JKP ГРАДСКО САОБРАЋАЈНО ПРЕДУЗЕЋЕ
"БЕОГРАД"
Београд, Кнегиње Љубице 29, Београд
www.gsp.co.rs

ПОЈАШЊЕЊЕ 1

ПРЕДМЕТ: ВНД-89/15 Делови за одржавање путничких возила-по партијама (назив и ознака из општег речника набавке: 34300000 Делови и прибор за возила и њихове моторе)

Slika 1 - Zatezač ili španer klinastog kaiša pod rb.2

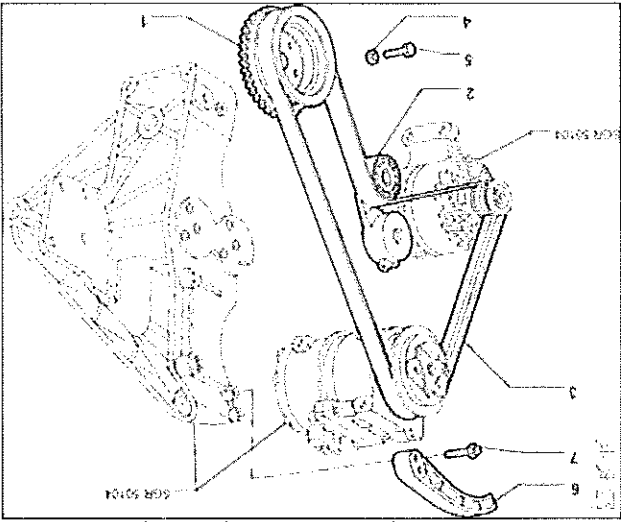
Za partiju rb.90 se traži roler zatezača kl.kaiša, međutim na vozilu postoji samo španer klinastog kaiša (Slika 1)

Roler se odnosi na PK-kaiš što i stoji u nazivu dela "5PK", skraćena "kl." se odnosi na klimu jer sam kaiš ide preko kompresora klime.

Slika 2 - Ležaj glavnog snopa menjača pod rb.1

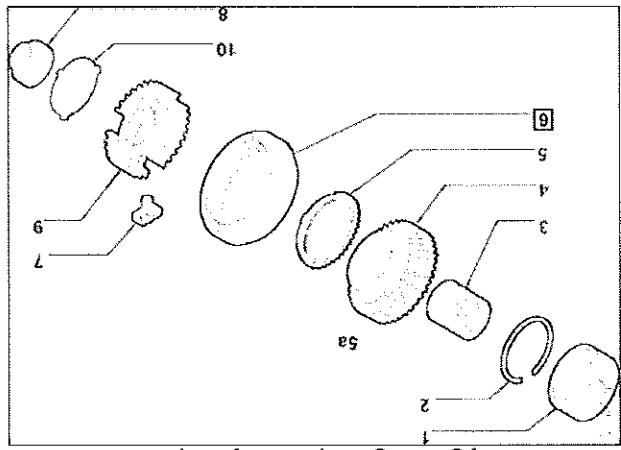
Za partije rb.105 i 106 se ne zna na koje ležajeve se misli pošto u menjaču ukupno postoji 4 različita ležaja. U prilogu se svi nalaze na slikama br.2, 3, 4 i 5

U samo nazivu dela postoji oznaka ležaja koji se traži. Oznaka je isčitana sa ležaja menjača koji se traži. Pozicija 1 sa slike br.2 iz priloga (104). Pozicija 2 sa slike 3 iz priloga (105)

Slika 4 - Ležaj drugog snopa menjača pod rb.4

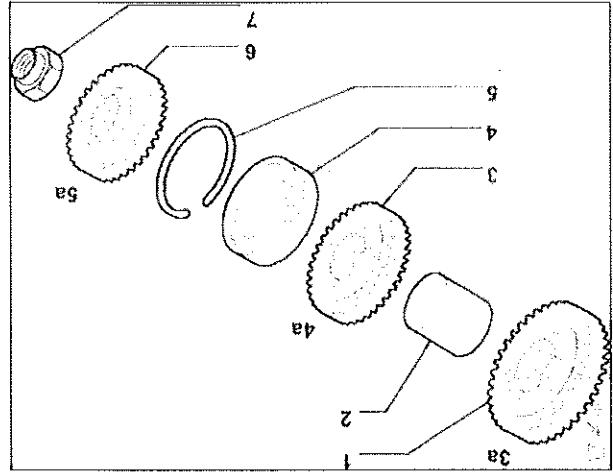
Za partiju rb.133 se traži set ležaja spojničke osovine menjača, međutim pošto u menjaču postoji 4 ležaja, kao i dva ležaja u difrencijalu, da li nam možete iz priloga na slikama od rb.2 do rb.6 naznačiti na koje se tačno ležajeve mislilo.

U samo nazivu dela postoji oznaka ležaja koji se traži. Oznaka je isčitana sa ležaja menjača koji se traži. Pozicija 4 sa slike 4 iz priloga i pozicija 4 sa slike 5 iz priloga.
